## GB 51348-2019 问答 | 规范组官方独家答疑(汇总完结)

国家标准GB 51348 - 2019《民用建筑电气设计标准》(本专栏简称《民标》)自2020年8月1日起实施,由住房和城乡建设部负责管理和对强制性条文的解释,由中国建筑东北设计研究院有限公司负责具体技术内容的解释。

图 1 防火分区内的消防设备供电方案示意

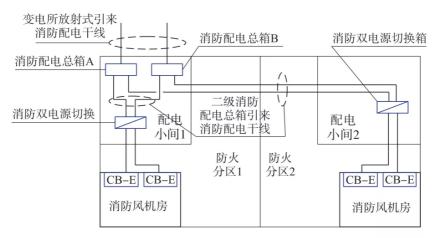
2 对于防火分区内的消防风机、消防潜水泵、防火卷帘、挡烟垂壁,采用如图1 所示的供电方案是否可行(以消防风机为例)?

2 防火分区内设置的消防双电源切换箱可按图2或图3方式供电。图2为放射式供电,图3为树干式供电。对于问题所列的配电方案图中,消防配电总箱A、B的配出回路应按照配电干线的要求选择,但按《民标》第13.7.10条要求,不宜采用这种方式供电。
